OM1-CA182-R01 大間原子力発電所 敷地ごとに震源を特定して策定する地震動のうち内陸地殻内地震について(コメント回答 その3)
(F-14 断層, 及び奥尻3連動による地震の地震動評価)
OM1-CA182-R00(2022.12.8 ヒアリング資料)からの主な変更箇所について

正誤表

地震動解析の入カミスにかかわる評価結果の誤りの修正内容

断層モデルを用いた手法による地震動評価結果 【② 断層位置の不確かさケース 加速度時刻歴波形】

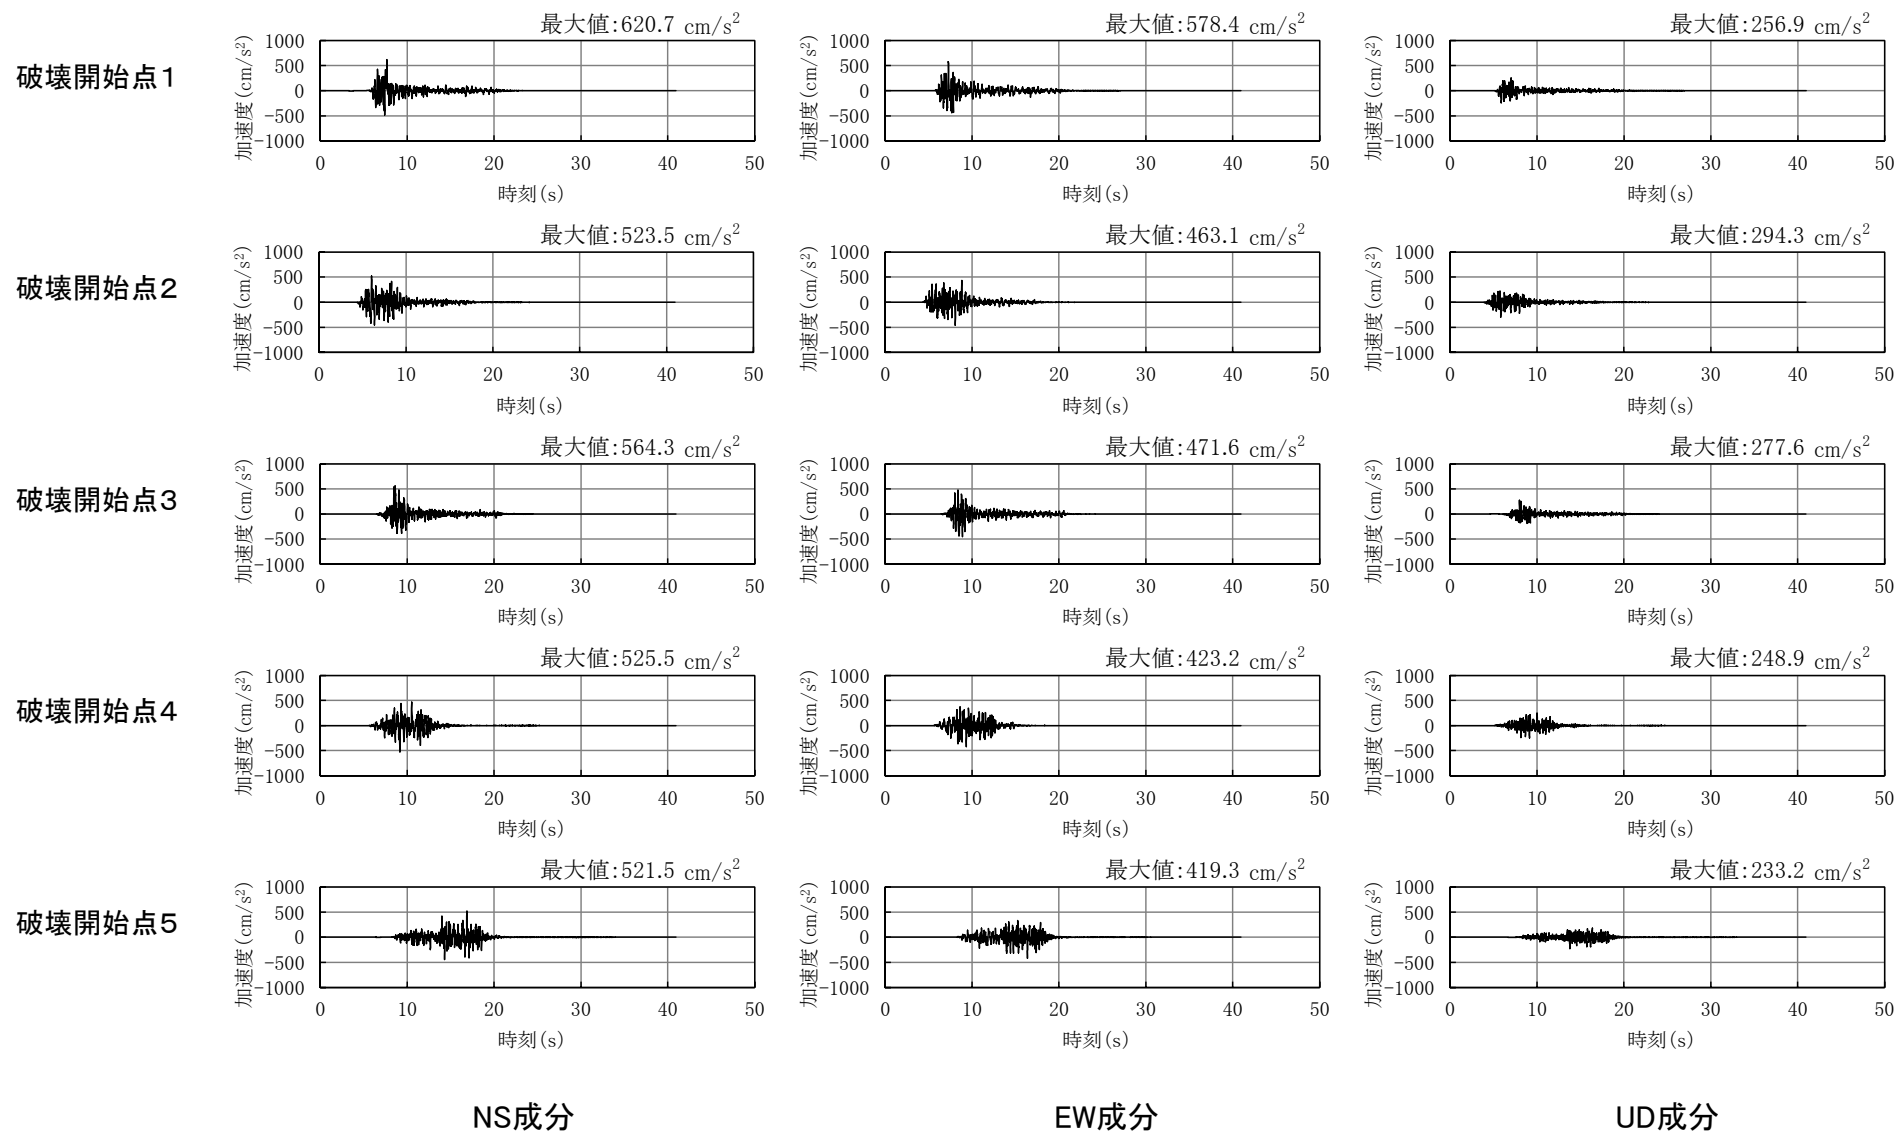
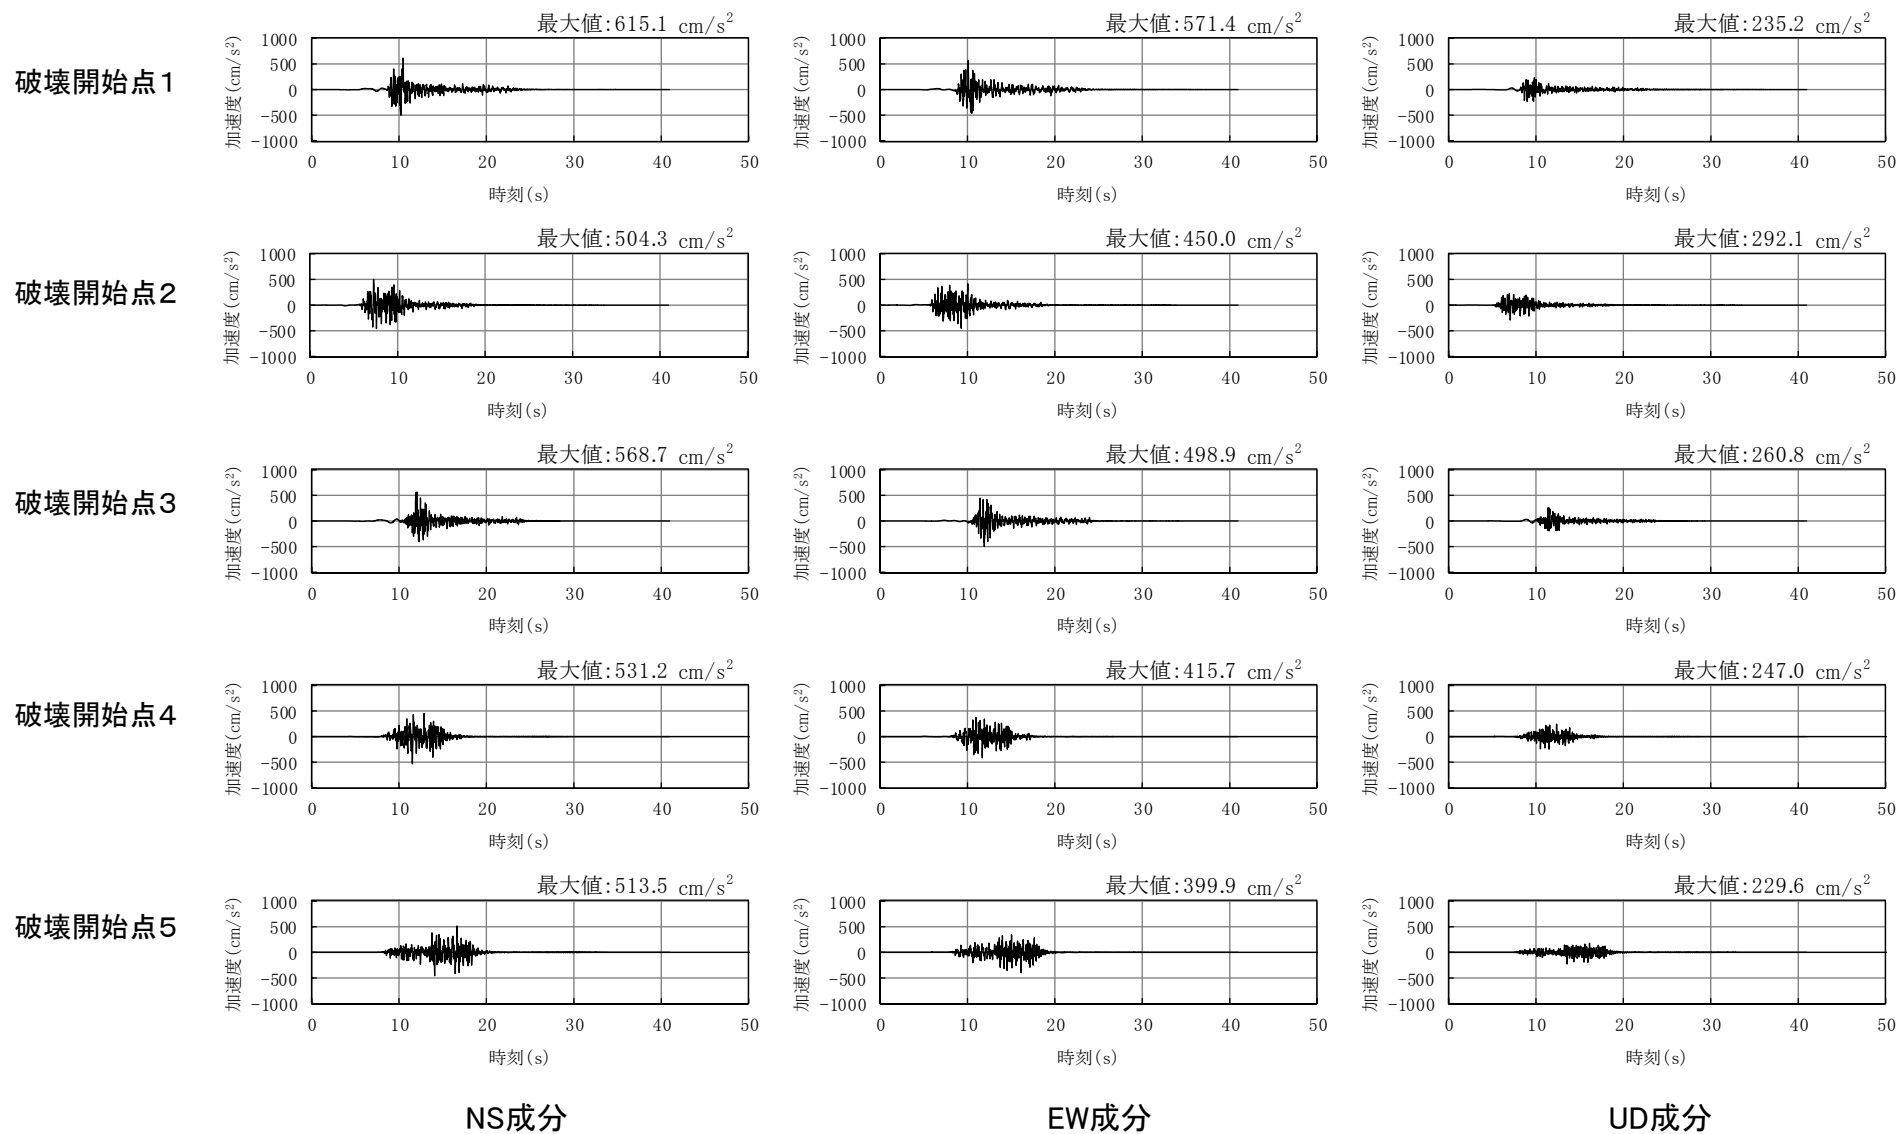
⑤ F-14断層による地震の地震動評価結果の誤り

断層モデルを用いた手法による地震動評価結果 【② 断層位置の不確かさケース 速度時刻歴波形】

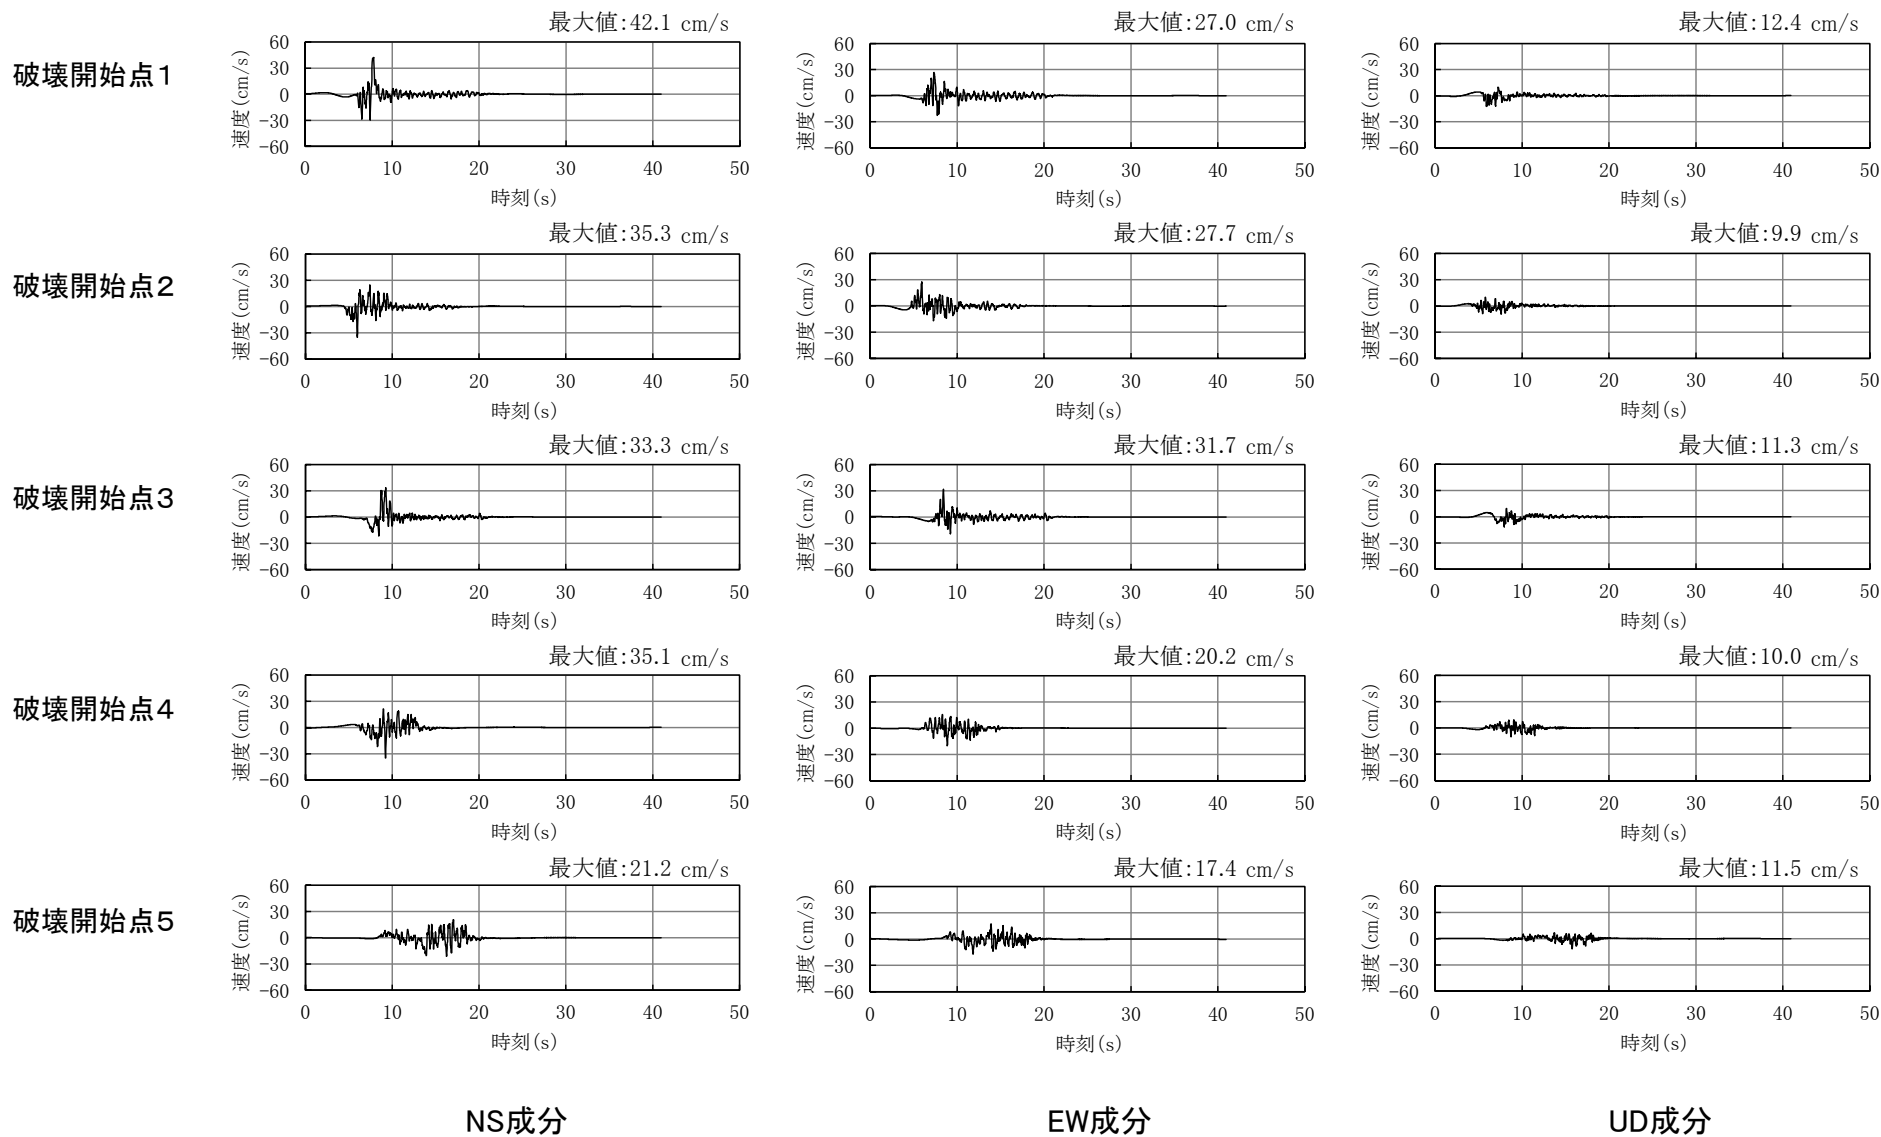
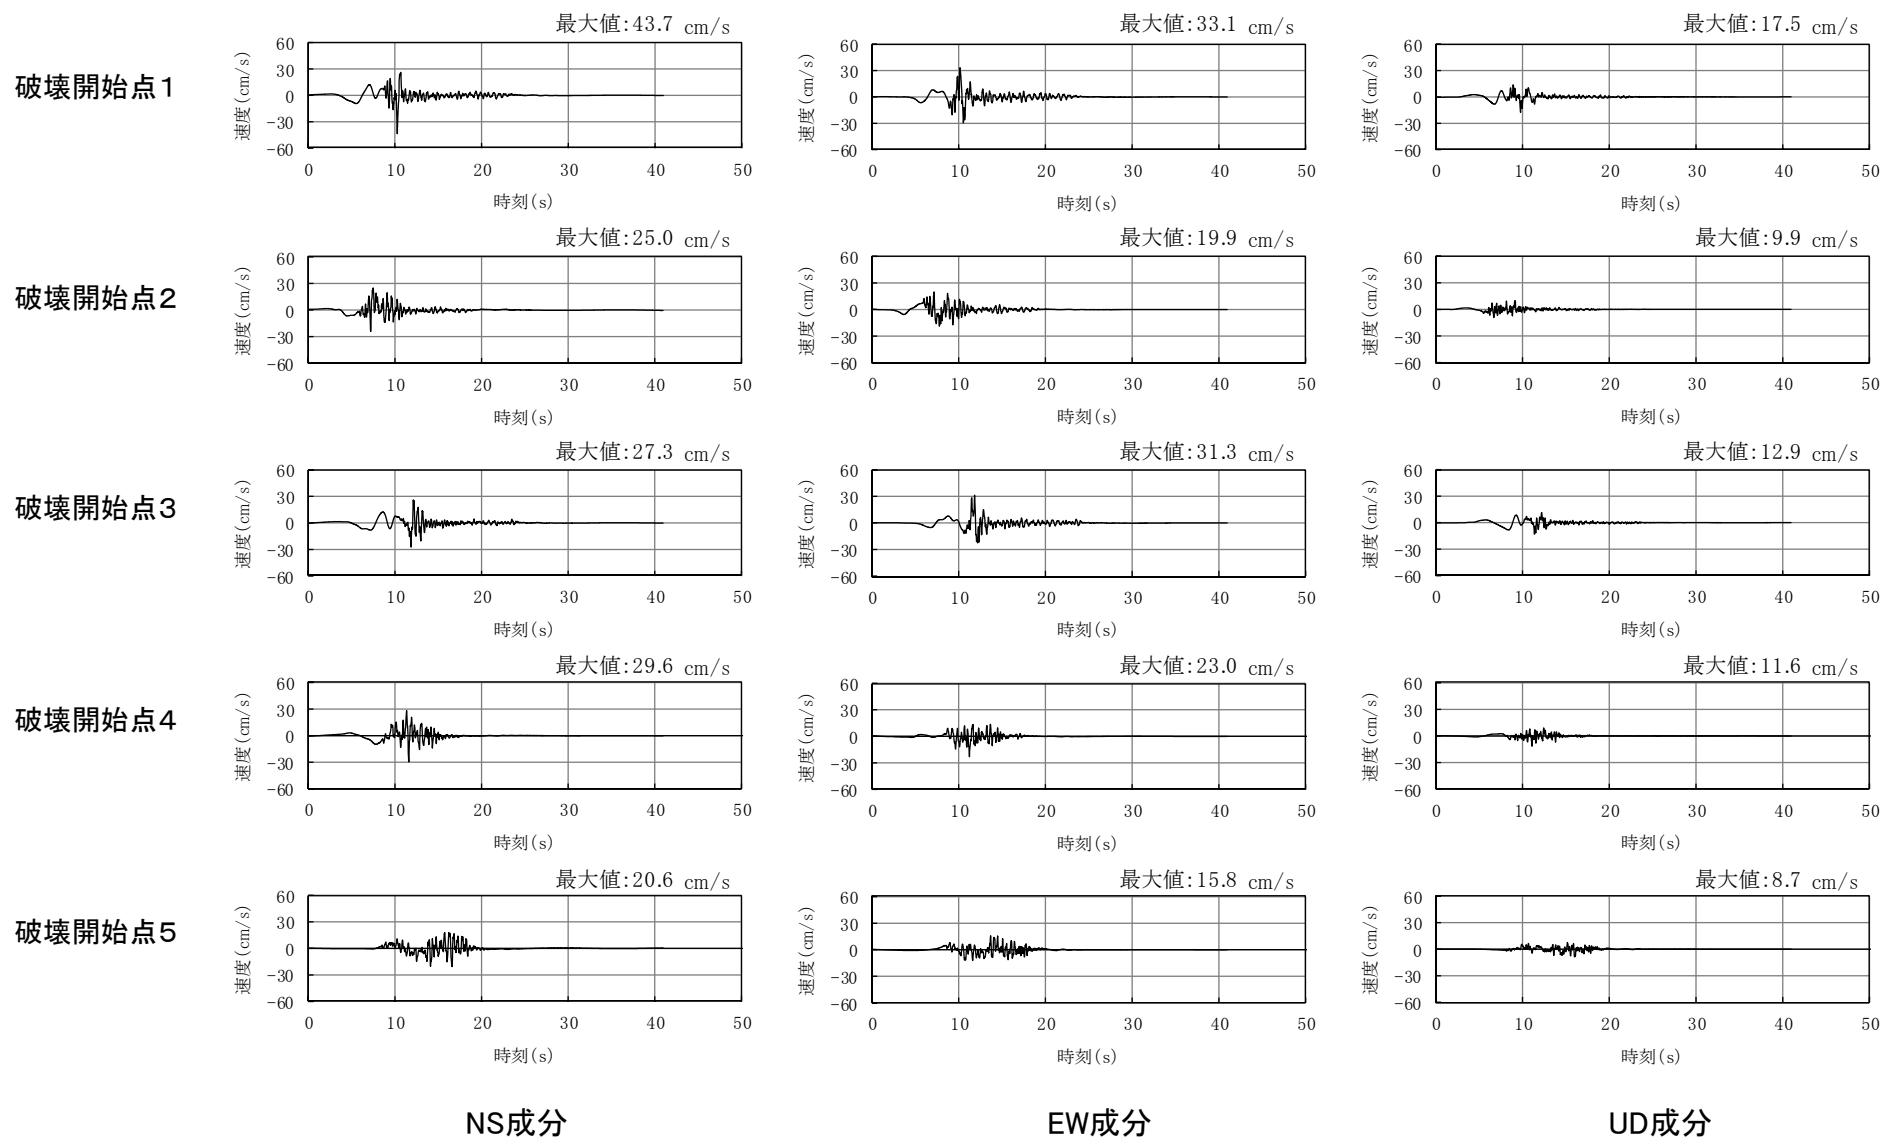
⑥ F-14断層による地震の地震動評価結果の誤り
